平成 28 年 3 月

東京電力株式会社

スマートメーターの適用対象の拡大について

◇タイムスイッチの設置が必要となる契約の配線

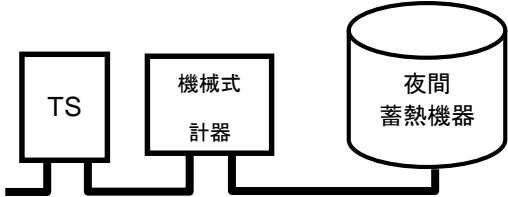
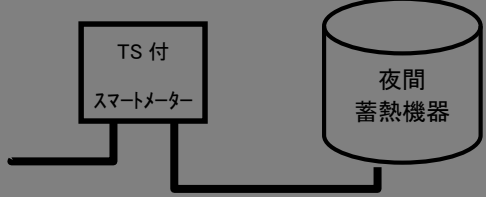
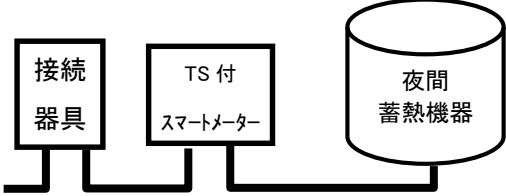
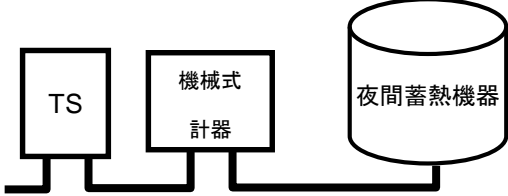
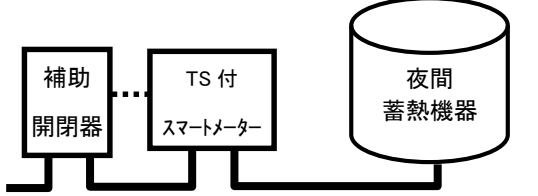
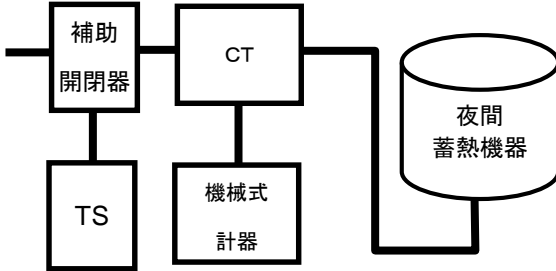
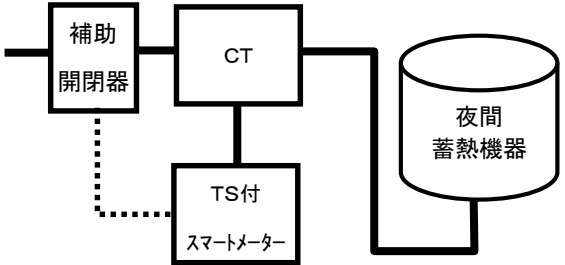
タイムスイッチ（以下、「TS」といいます）の設置が必要となるご契約につきましては、一部の品目^{※1}を除き、以下の適用開始予定日以降にお申込み^{※2}いただいたものよりスマートメーターの設置対象といたします。

【対象契約種別】深夜電力、時間帯別電灯[夜間8時間型]^{※3}、時間帯別電灯[夜間10時間型]^{※3}、
季節別時間帯別電灯^{※3}

※3 電気温水器等の機器について、当社TSにより契約使用時間以外の電気供給を遮断する配線としている場合

スマートメーター容量	従来の配線方法	適用後の配線方法
単相 2線式 30A ・ 60A		<div style="display: flex; flex-direction: column;"> <div style="background-color: #cccccc; padding: 5px; text-align: center;"> 新設 </div>  <div style="background-color: #cccccc; padding: 5px; text-align: center;"> 既設 </div>  </div>
単相 2線式 120A ／ 三相 3線式 60A ・ 120A		 <p style="text-align: right;">.....制御配線(当社施工)</p>
CT 付き 5A		 <p style="text-align: right;">.....制御配線(当社施工)</p>
